建设项目竣工环境保护 验收报告

项目名称：三门县下湾生活垃圾填埋场工程

三门县环境卫生管理处三门县下湾生活垃圾填埋场工程 项目竣工环境保护验收意见

图 3.4-1 项目水平衡图

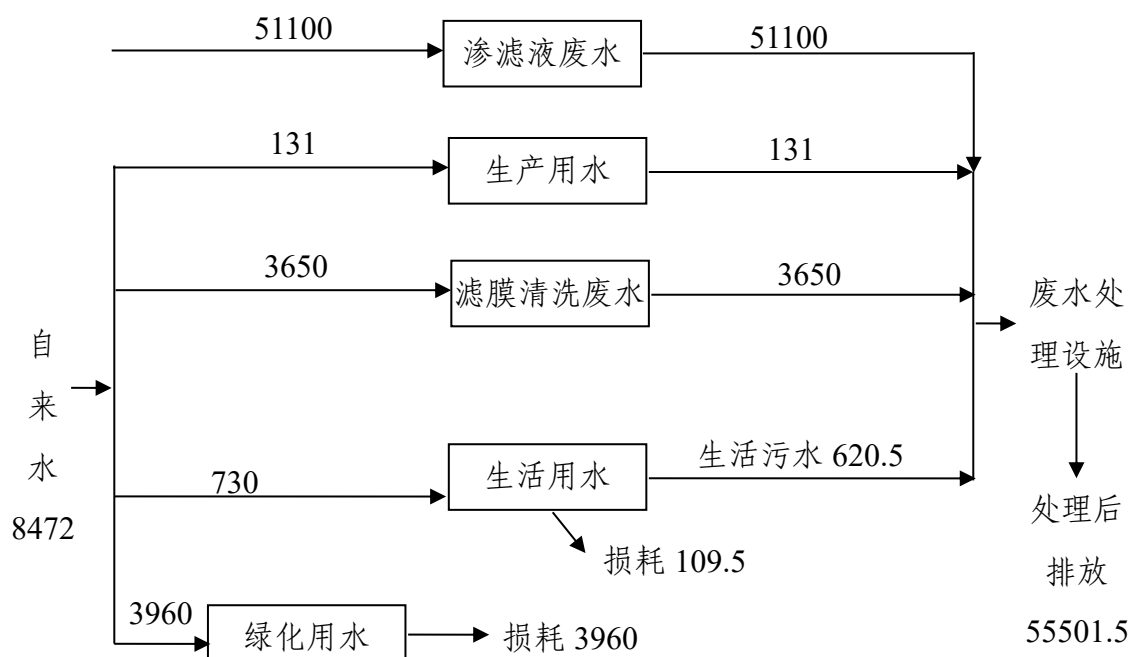
1、验收监测报告编制单位要根据《建设项目竣工环境保护验收技术指南 污染影响类》的要求修改完善验收监测报告内容，完善相关编制依据，核实项目水平衡图、补充完善相关附图、附件。

专家意见:	修改情况:
针对报告编制单位的要求:	
1、验收监测报告编制单位要根据《建设项目竣工环境保护验收技术指南 污染影响类》的要求修改完善验收监测报告内容,完善相关编制依据,核实项目水平衡图、补充完善相关附图、附件。	1、已落实。具体见报告。
针对企业的要求:	
1、进一步关注废水、废气的收集和处理,确保各类污染物长期稳定达标排放;完善固废管理台账,加强固废管理,杜绝二次污染。	1、已落实。企业已做好废水、废气处理设施的运行台账记录,并派专人对废水、废气处理设施进行管理,并针对固废建立相应台账。
2、建立、执行监督管理计划,对大气、废水、地下水等主要污染物制定详尽的监测、控制制度,以保证及时了解并控制污染物排放情况和对周围环境的影响情况。	2、已落实。企业已委托台州三飞检测科技有限公司对废水、废气、大气、地下水、噪声定期进行监测。
3、建立长效的环保管理制度,重视环境保护,加强职工污染事故方面的学习和培训。	3、已落实。企业定期对员工进行环保培训,定期检查环保设施是否正常运行,并完善废水、废水处理设施标排标识。
